Bauvorbereitendes Gutachten zum Baumbestand

Leibniz-Gymnasium Essen: Stankeitstraße 22, 45326 Essen

Stadt Essen
Fachbereich 60, Immobilienwirtschaft
Frau Marina Doddek
Lindenallee 59-67
45127 Essen

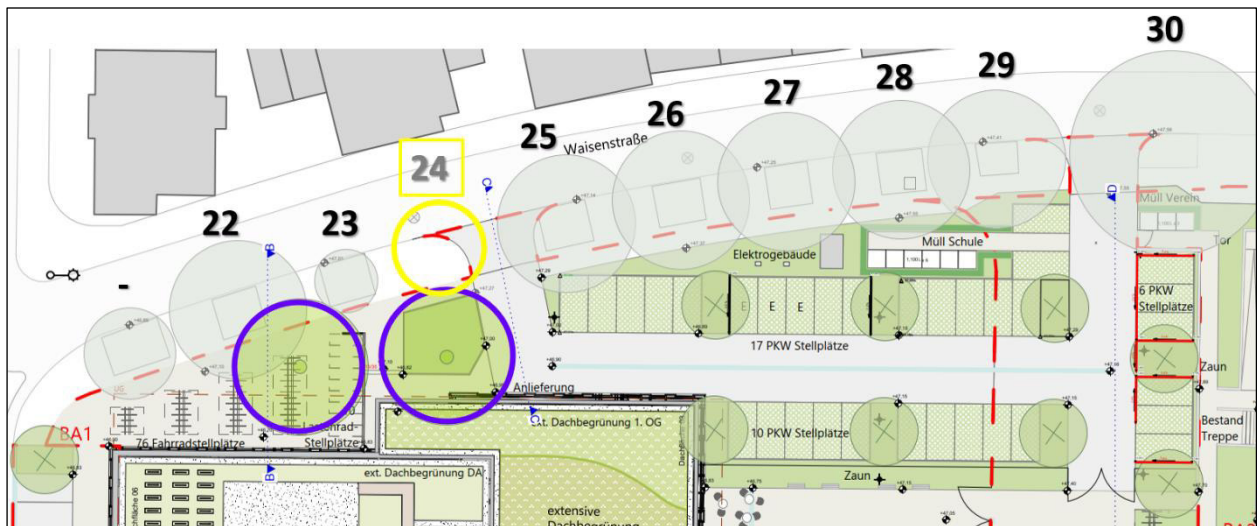
Für die Errichtung der PKW-Stellflächenzufahrt im nordwestlichen Bereich des Baufeldes ist es vorgesehen, den Berg-Ahorn Nr. 24 auf der Waisenstraße zu entnehmen (Abbildung 13). Der Baum ist nahezu ungeschädigt, vital und weist unter anderem aufgrund seines Erscheinungsbildes eine sehr hohe Erhaltenswürdigkeit auf. Der Stammumfang des Baumes liegt bei 94 cm, gemessen in 100 cm Höhe.

Auch hier wird aus baumfachlicher Sicht empfohlen, zu prüfen, ob stattdessen sein westlicher Nachbarbaum Nr. 23 (Spitz-Ahorn, Stammumfang 43 cm, Abbildung 14) oder sogar dessen westlicher Nachbarbaum Nr. 22 (Spitz-Ahorn, Stammumfang 22 cm, Abbildung 15) entnommen werden kann. Die Erhaltenswürdigkeit beider Spitz-Ahorne Nr. 22 und 23 ist etwas geringer, als die des Berg-Ahorns. Für Baum Nr. 22 kann aufgrund seiner Größe noch eine Verpflanzung in Betracht gezogen und abgewogen werden. Da die beiden in der Vorplanung verzeichneten Bäume nördlich des Fußballfeldes (Abbildung 16, blaue Konturlinien) bereits vor einiger Zeit gefällt worden sind, müssen diese bei der Planung nicht mehr berücksichtigt werden.

Aus diesem Grund wird empfohlen, die Planung des nördlich gelegenen Parkplatzes an der Waisenstraße im Sinne eines Baumerhaltes zu prüfen. Denkbar wäre zum Beispiel, die westliche Zufahrt von der Waisenstraße zum Parkplatz weiter in Richtung Westen zu verlegen, sodass etwa Baum Nr. 23 entnommen werden muss. Aus baumfachlicher Sicht wird als Alternative empfohlen, komplett auf die westliche Zufahrt zum Parkplatz zu verzichten, damit alle Straßenbäume am Standort verbleiben können.

Abb. 18: Ausschnitt aus der Variantenplanung „Temporäre Parkplätze“ vom 20.04.2026. Die rot schraffierte Fläche stellt die neu zu errichtende, befestigte Fläche dar. Die Vegetationsfläche, in der sich der Baum Nr. 01 (rote Konturlinie) befindet, muss zu diesem Zweck entfernt werden.

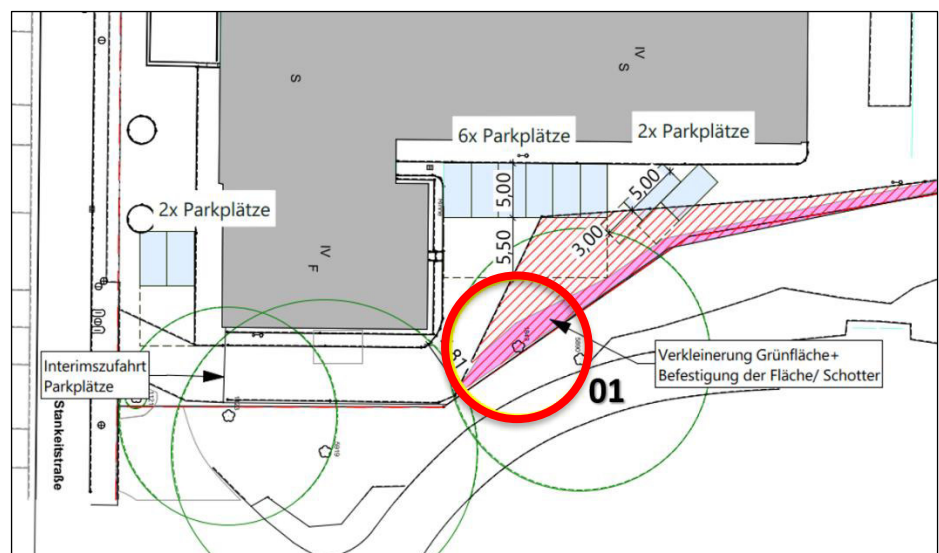
Aktuell wird geprüft, ob an der südlichen Fassade des Bestandsschulgebäudes zunächst acht temporäre und in Zukunft dauerhaft fünf PKW-Stellplätze errichtet werden können (Abbildung 18). Zu diesem Zweck muss die vorhandene Vegetationsfläche einer verbreiterten befestigten Zufahrt weichen. Damit die befestigte Zufahrt den Anforderungen einer PKW-Belastung gerecht wird, muss ein fachgerechter Oberbau in Form von Tragschicht, Bettung und Deckschicht errichtet werden. Die Mindestoberbaustärke nach ZTV-Wegebau liegt bei 40 cm. Demnach müssen in unmittelbarer Nähe zum Stamm des Feld-Ahorn

Auskofferungsarbeiten in mindestens 40 cm Tiefe erfolgen. Somit würde der Baum 50 % seiner gesamten Wurzelmasse verlieren, was neben Vitalitätseinbußen insbesondere zu massiven Standsicherheitsproblemen des Baumes führen würde. Ein derartiger Eingriff in den Wurzelraum lässt sich nicht mit einem verkehrssicheren Baumerhalt vereinbaren. Aus Gründen des Baumerhaltes wird empfohlen, im südlichen Bereich Fahrradstellplätze anstelle von PKW-Stellflächen zu errichten, da so auf einen Eingriff in die Vegetationsfläche und in den Wurzelraum des Baumes verzichtet werden kann.

Abb. 19: Ausschnitt aus der Vorplanung vom 30.01.2026.
Die Bäume mit violetter und gelber Schraffur existieren am Standort nicht mehr.

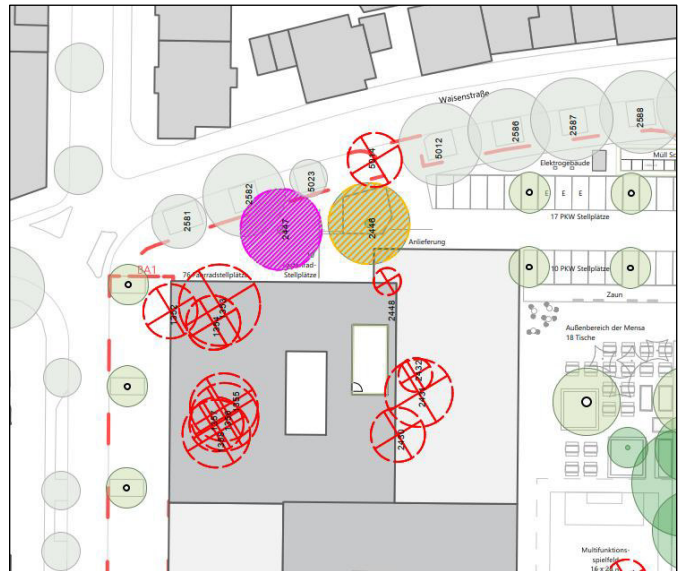
Die in der Vorplanung verzeichneten Bäume Nr. 2447 und 2446 (Abbildung 16, blaue Konturlinien und Abbildung 19, violette und gelbe Schraffur) sind nicht mehr am Standort vorhanden. Nach Abgleich mit Luftbildern ist Baum 2447 (violette Schraffur) innerhalb der letzten drei Jahre gefällt worden. Baum Nr. 2446 (gelbe Schraffur) wurde bereits einige Jahre davor vom Standort entnommen.

Die in der Vorplanung verzeichneten Baumkronendurchmesser entsprechen nicht an allen Stellen der Realität vor Ort.
